RESOLUCIÓN Nro.

POR MEDIO DE LA CUAL SE ACOGE UNA INFORMACIÓN.

Que mediante correspondencia CE-12855-2023 del 03 de marzo de 2023, **Ecopetrol S.A** identificada con **NIT 899999068-1** a través de su apoderado general **PASCUAL MARTINEZ RODRIGUEZ** en calidad de apoderado general de **ECOPETROL S.A.** presenta Plan de reconversión a tecnologías Limpias en Gestión de Vertimientos Campo Teca Cocorná.

Que la evaluación de dicha información fue realizada el día **15 de agosto de 2023**, de dicha evaluación se generó informe **técnico IT-05414-2023 del 24 de agosto de 2023** en el cual se observó lo siguiente:

Imagen 1. Diseño sistema de tratamiento prefabricado "Campo Teca, modulo 4"
Información presentada por la Empresa Ecopetrol S.A.

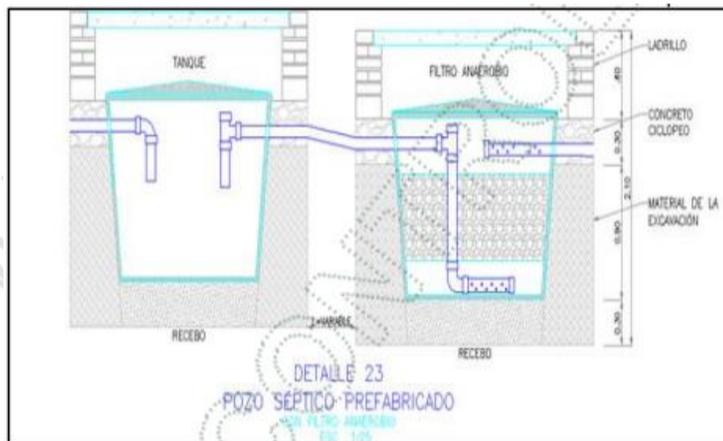
5.3. Descripción del sistema de tratamiento Módulo 4: El usuario presenta una descripción del sistema de tratamiento de aguas residuales domésticas implementado en Campo Teca Cocorná, Módulo 4, el cual se describió en el ítem 1.1., del presente documento.

A continuación, se anexa la figura donde se muestra el diseño del tanque séptico:

Imagen 2. sistema de tratamiento prefabricado, empleado en Reten Puente 1.
Información presentada por la Empresa Ecopetrol S.A.

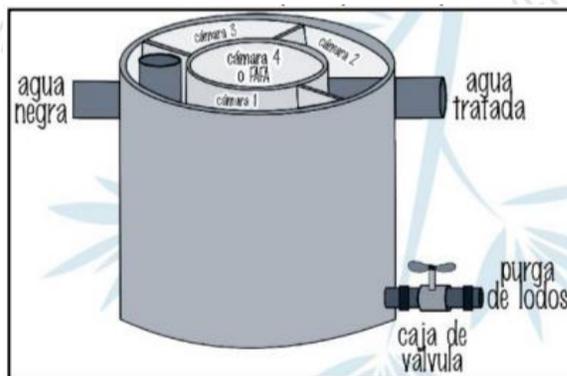
5.4. Descripción del sistema de tratamiento Reten Puente 1: Sistema compuesto por un tanque séptico Sanear que contiene 4 cámaras de inspección, en la primera cámara los materiales sólidos más pesados van al fondo por sedimentación y los más livianos se quedan en la superficie por flotación, en la segunda cámara caen todos aquellos residuos que no fueron retenidos en la primera cámara, dando inicio al proceso biológico, en la tercera cámara se retienen los residuos que no fueron retenidos en la cámara 1 y 2. La 4 cámara contiene el filtro anaerobio el cual está hecho de material plástico y termina el proceso de purificación del agua con una eficiencia del 85%

Cabe anotar que el sistema de tratamiento de aguas residuales domésticas implementado en Reten Puente 1, no está siendo utilizado y por ende no se encuentra generando vertimientos.

Imagen 3. Alternativa Sistema Cerrado con Fitoevaporador información presentada por la Empresa Ecopetrol S.A.

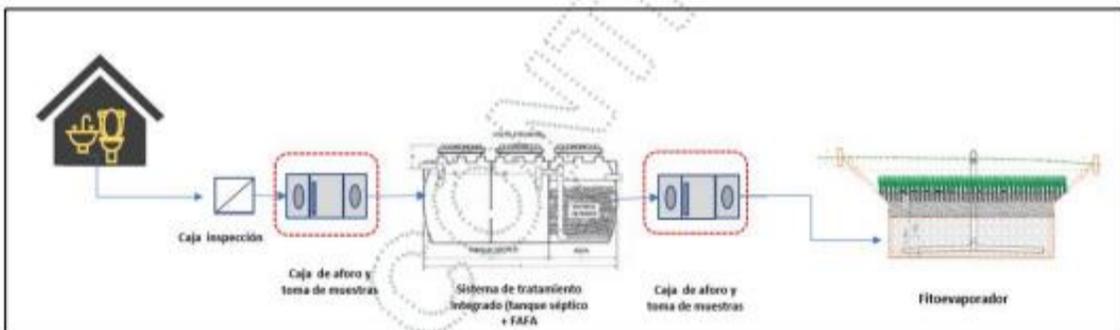
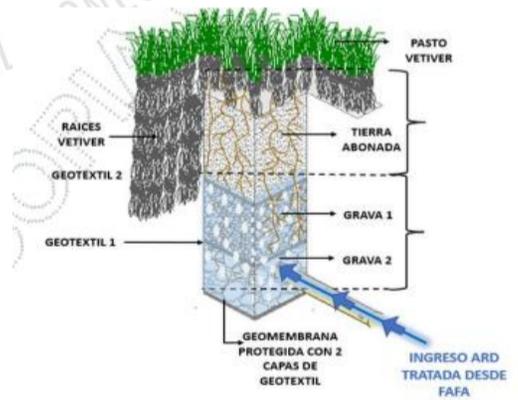
La empresa ECOPEPETROL S.A., presenta una propuesta la cual consiste implementar sobre el sistema de tratamiento de aguas residuales domésticas actuales, fitoevaporadores como mecanismo para la gestión del efluente ya tratado, como alternativa tecnológica para el reemplazo de campos de infiltración y reducción de gestión de las Aguas residuales domésticas por terceros.

La función principal que tiene esta alternativa es la degradación de materia orgánica y la evotranspiración del agua tratada. El sistema presenta un impacto ambiental menor, por cuanto el residuo líquido es aprovechado en el ciclo de la especie vegetal implantada, por lo tanto, no genera vertimientos dado que es un sistema cerrado; y presenta un bajo costo operacional porque solo requiere un programa de inspecciones y rocería como actividad de mantenimiento.

A continuación, se anexa una figura donde se muestra la alternativa del Sistema cerrado con Fitoevaporador.

- La Empresa Ecopetrol S.A., aún se encuentra estudiando la alternativa para decidir qué tipo de sistema va a implementar dentro del Establecimiento Campo Teca Cocorná, por lo tanto, es importante que una vez se decida con cual sistema continuar, el usuario deberá informar a la Corporación y presentar los diseños y memorias de cálculo detallada para su análisis y revisión.
